Sektion 2. Utlandstillverkad flygmateriel

TITEL: Kontroll / fastsättning (modifiering) av axelkudde

GÄLLER: Räddningsfallskärm Legionowo Typ SP-6.

LFS: 1993:24

Figur 1

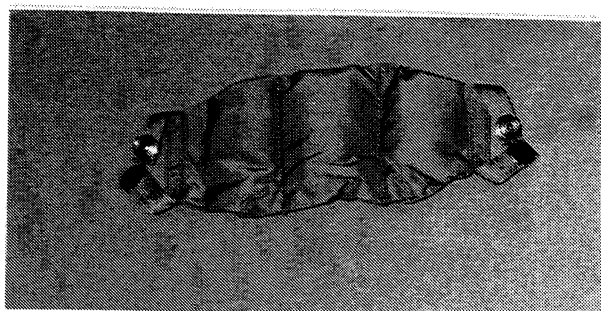
1. Kontrollera före varje flygning, att axelkudden är rätt knäppt enligt figur 1.
2. Sy fast axelkuddens nedre fästband enligt figur 2, senast vid nästa årstillsyn, varefter kontrollen enligt punkt 1 utgår.

Fel

Rätt

Figur 2

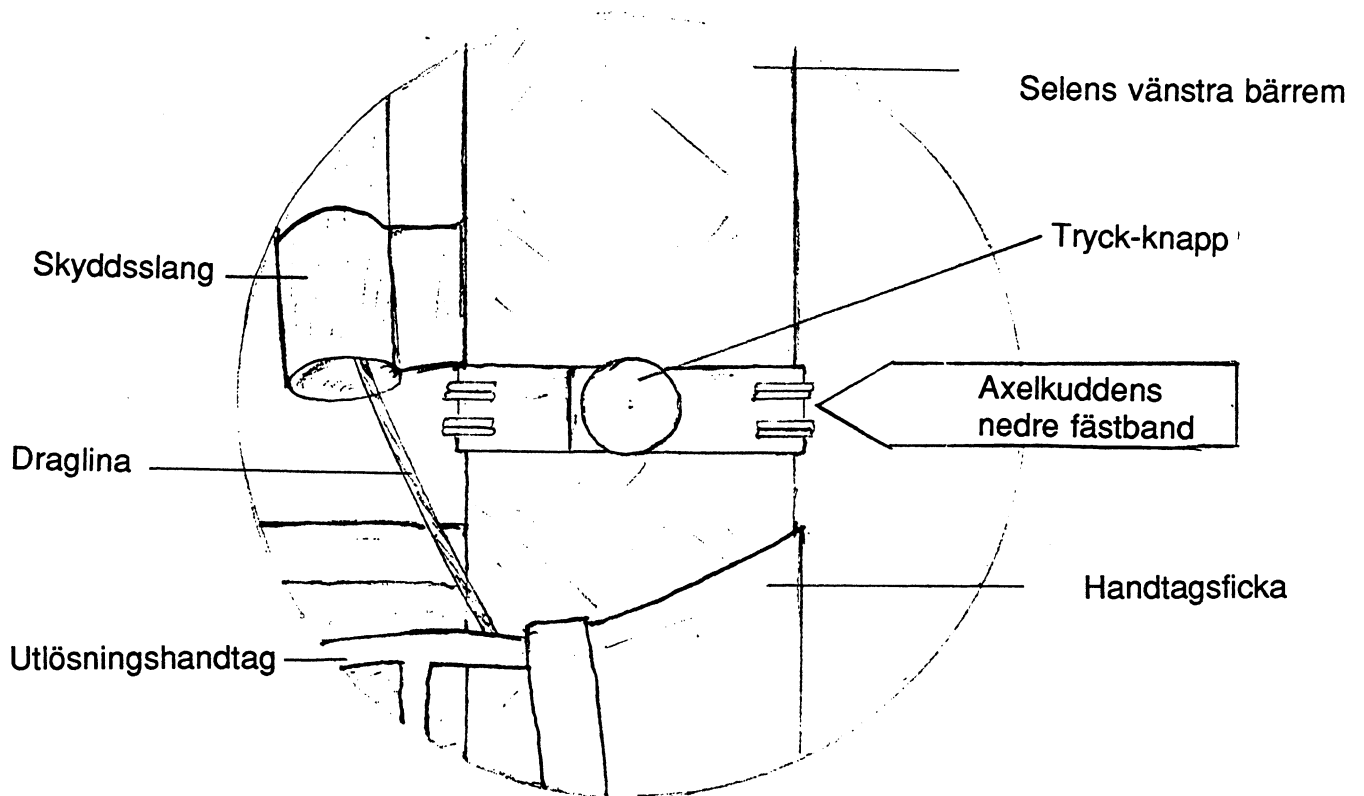
Fixering av vänster axelkudde ovanför handtagsfickan

Nedre fästbandet fixeras vid remmen ovanför handtagsfickan. Sys fast med två stygn av vaxad dubbel tråd, som låses på undersidan med dubbelknut. Trådens brotthållfasthet skall vara 15 -20 kp
